# 第3回 魚野川水辺プラザのあり方を考える懇談会説明資料

平成27年3月 信濃川河川事務所

(1)第二回懇談会及び委員からの御意見

# 河道掘削形状 ※治水上必要な断面を確保

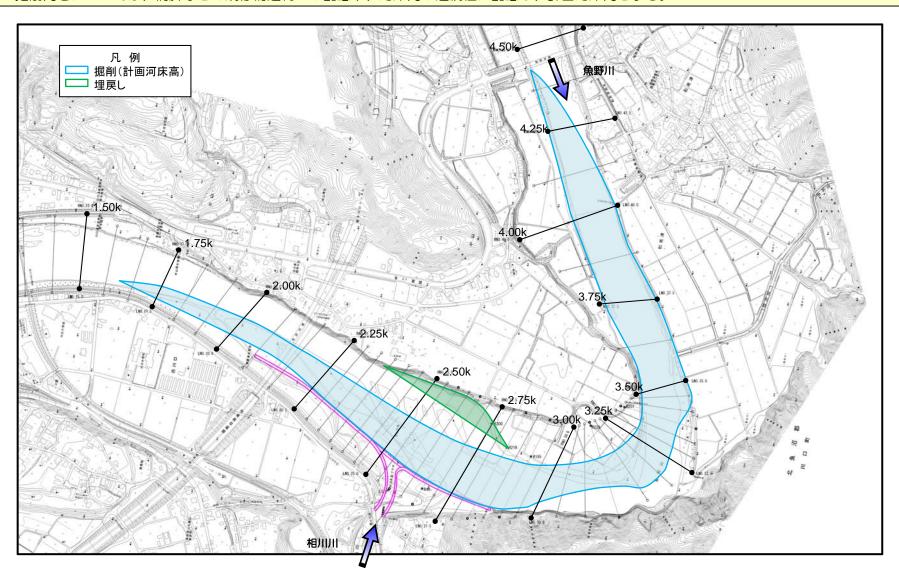
- ▶ 河道掘削に伴う三次元的な影響を検討すること。
- ▶ 相川川の合流の影響を検討すること。
- ▶ 本川の河道掘削に際し、河川環境に配慮したやり方を採用してほしい。

- > 2.75k付近下流の右岸よりの澪筋を、河道掘削により左岸よりに改変し、低水路の湾曲形状に即した本来の川の流れに近づける。
- ▶ 2.5~2.75kの急拡部では横断方向へ流れが広がることで流速が低下しこれにより土砂堆積が懸念されることから、旧澪筋の埋戻しを実施することで低水路幅が縦断的に極端に変化する状況を緩和する。
- ▶ 掘削高さについては、橋脚などの既存構造物への配慮や、河床高の連続性に配慮し、計画河床高とする。

# 水辺プラザ及び相川川形状(平面図)

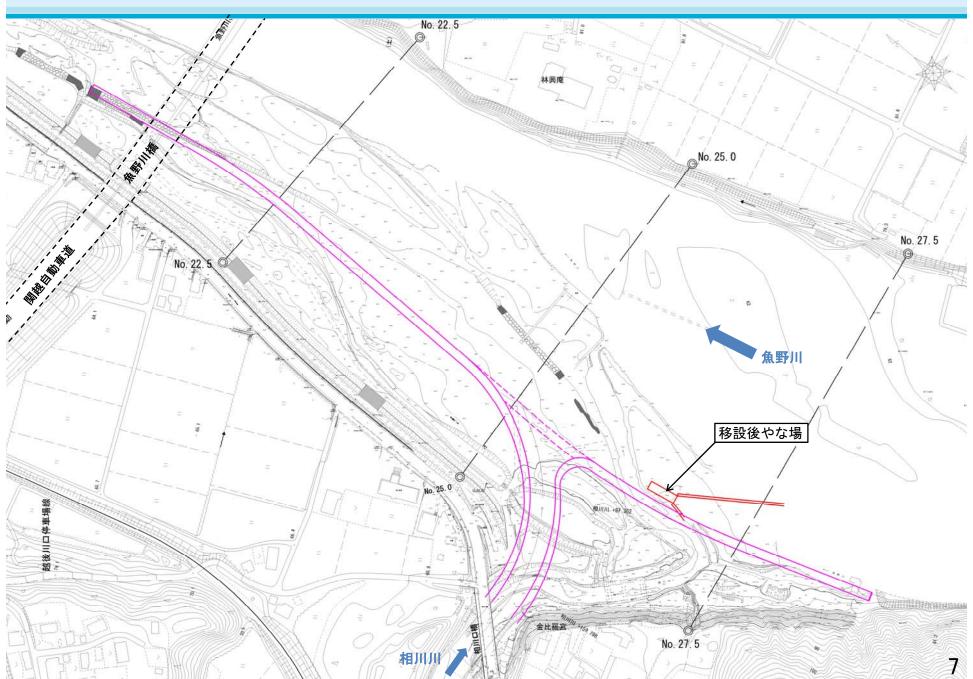
- ▶ 整備にあたっては、維持管理、環境、利用の観点から総合的に考えるべき。
- ▶ 地元として、維持管理がしっかりできる形としたい。
- ▶ 維持管理の観点から、相川川から水辺プラザへの取水口部分は、暗渠ではなく、開水路としてほしい。

- ▶ 相川川から水辺プラザへ流れ込む水路(以下、「せせらぎ水路」)を長くしすぎると、周囲・水路の除草が増え、維持管理の負担が大きくなるため、維持管理が難しい。草がぼうぼうだと人も近寄りづらくなり望ましくない。
- ▶ 土砂堆積を防ぐために、ある程度の流量や勾配は必要。
- ▶ 水路形状は、全てを矩形とするのではなく、台形断面などを採用すれば、水深・流速確保ができるだろう。
- ▶ 利用の観点から、深いものと浅いものの池状のもの(以下、「ジャブジャブ池」)があると良い。ただし、深すぎたり、大きすぎると利用上危険であり避けたい。
